## **Samrådsredogörelse**

### **Detaljplan för Norra Djurgården 1:37 i stadsdelen Norra Djurgården, Dp 2012-13614**

*Fördelning av synpunkter från berörda, intresseföreningar och enskilda.*

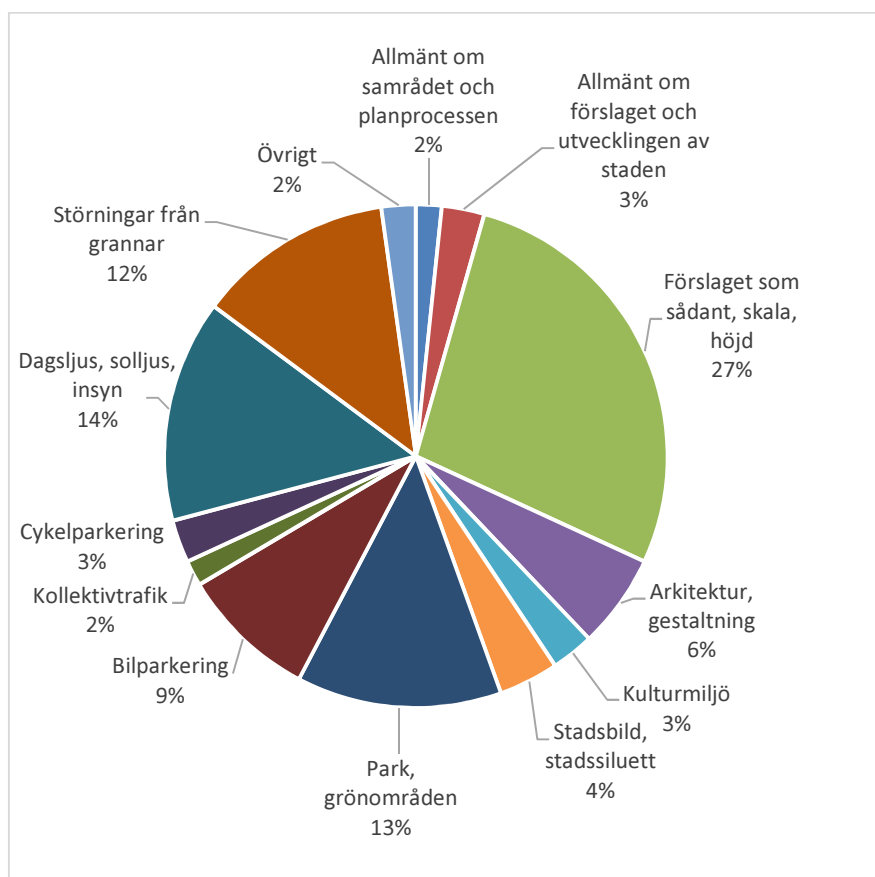
En stark opinion är emot förslaget. De synpunkter som framförs fördelar sig enligt diagrammet på nästa sida. Framför allt är många negativa till byggnadens höjd och skala och vilken inverkan den får på närmiljön i form av minskat dagsljus, solljus och insyn, samt risk för störningar från grannar, och anser att en annan plats för byggnaden bör väljas. Många är negativa till att parkmiljön där byggnaden är tänkt att uppföras, minskas. Flera uttrycker oro för att parkeringssituationen ska försämras ytterligare i och med den nya byggnaden.
